NÁVRH ZMĚNY				Číslo : 01/2023	
Zhotovitel:	Metrostav DIZ s.r.o.				
Komu:	Statutární město Liberec			Datum: 19. 09. 2023	
Název akce: P+R Pastýřská, Liberec					
Způsob odeslání/ předání/datum:	poštou	E-mailem- X	Faxem:	osobně X	
Odkazy	na specifikaci:				
	na výkresy:	ano			
	na rozpočtové podklady:	ano			
	na jinou část smlouvy:				
Popis a zdůvodnění změny:

Stavba: 22-136 PARKOVIŠTĚ PASTÝŘSKÁ ULICE - KOMUNKAČNÍ PROPOJENÍ UL. PASTÝŘSKÁ - II. ETAPA
 Objekt: III PARKOVIŠTĚ PASTÝŘSKÁ ULICE - KOMUNKAČNÍ PROPOJENÍ UL. PASTÝŘSKÁ - II. ETAPA
 Objekt: 131.1 PARKOVIŠTĚ
 Rozpočet: 131.1.A PARKOVIŠTĚ - ZPŮSOBILE VYDAJE HLAVNÍ

STREETSMART

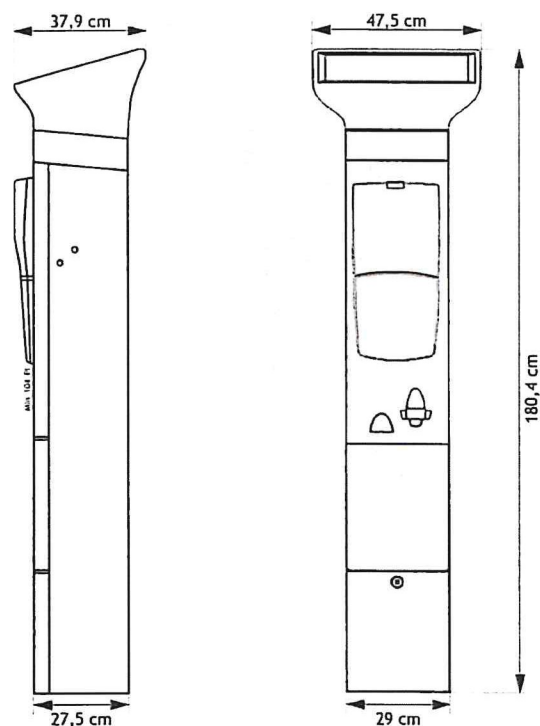
1) Změna typu parkovacího automatu					
Z důvodu požadavku investora na sjednocení parkovacích automatů ve správě města bude provedena změna dodávky typu parkovacího automatu, původně typ STRADA EVO 3, změna na STREETSMART v počtu 3kusů.					
Důvod vícepráce/méně práce	záměr objednatele X	chyba v projektové dokumentaci	chyba zhotovitele	vyšší moc	jiné okolnosti X
Počet připojených listů výkresů změny: 1					
Ocenění změny:					
Celkem 87 000Kč + DPH					
Nově navržená změna sjednané ceny díla 43 033 738,12 Kč + DPH			Změna času plnění:		
Navrhovanou změnou dojde k navýšení / penížení rozpočtu o částku: 87 000 Kč bez DPH. Cena víceprací podle tohoto Změnového listu činí 87 000 Kč bez DPH, tj. 0,2% nabídkové ceny. Cena méněprací podle tohoto Změnového listu činí 0 Kč bez DPH, tj. 0% nabídkové ceny.					
Počet připojených listů specifikací (změnový rozpočet): 1					
Zástupce zhotovitele:					
Zhotovitel vypracoval tento Změnový list včetně příloh a prohlašuje, že všechny uvedené údaje jsou pravdivé.
